No.25
14C

标准液压装置 YP液压站 (1.5kW)

变更型号的通知

■选择表比较

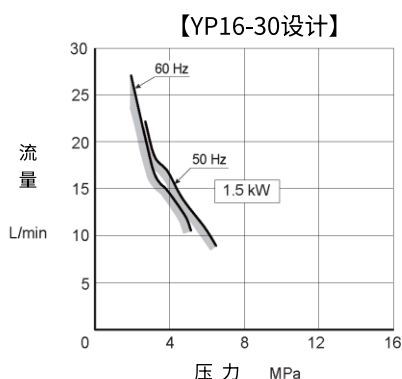
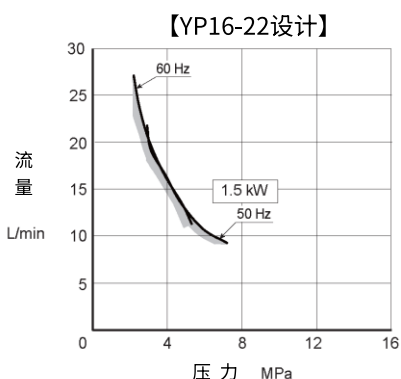
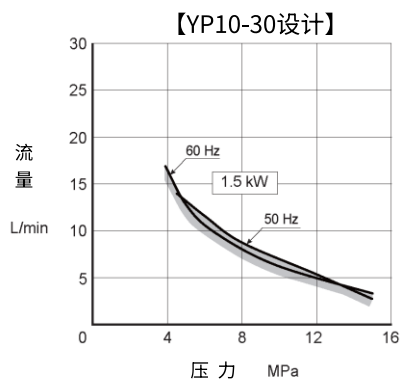
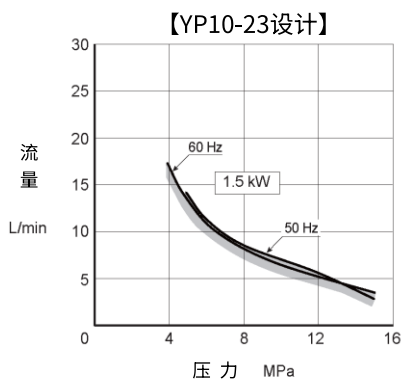
★新旧设计均在相同条件下测定

■油箱油温上升比较 [全截流时]

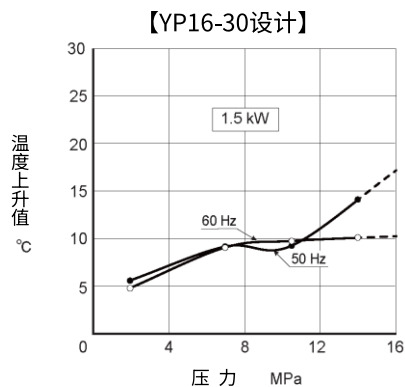
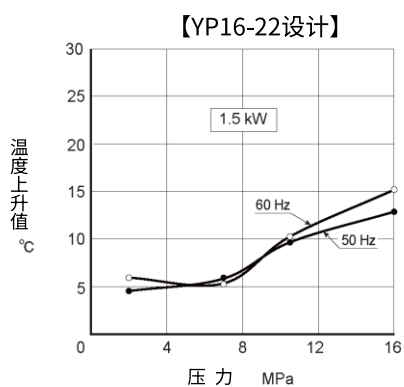
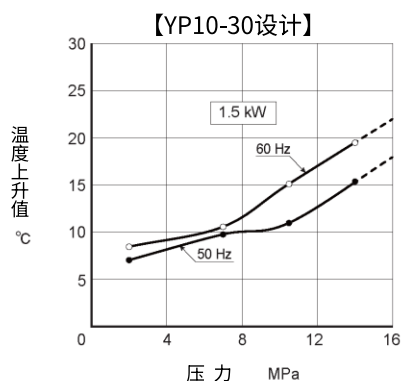
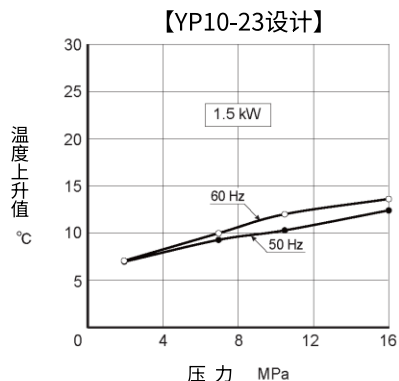
★新旧设计均在相同条件下测定

● 噪声特性比较

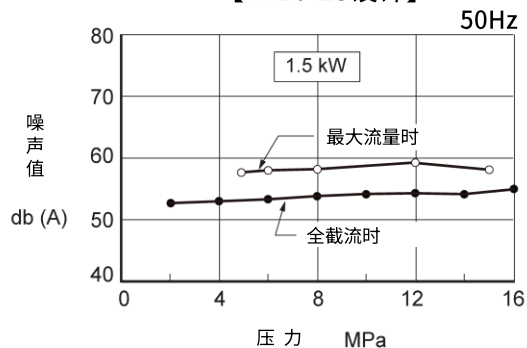
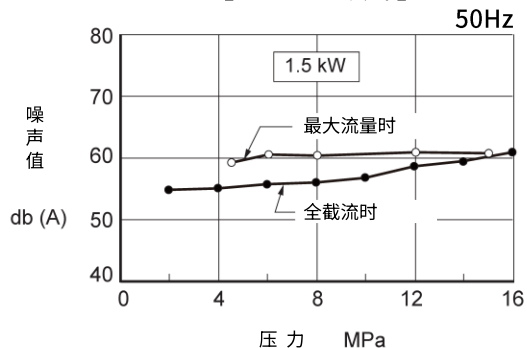
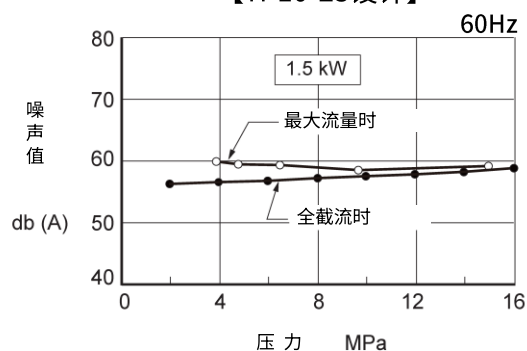
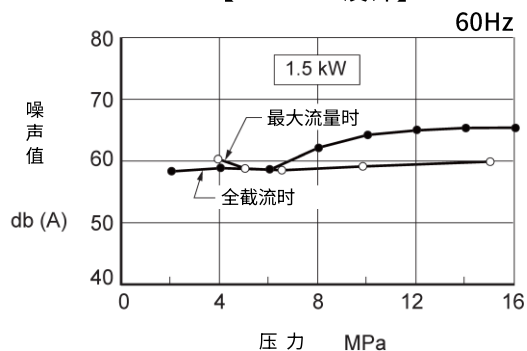
测定位置:离液压站1 m (5个方向的平均值)

★新旧设计均在相同条件下进行测定
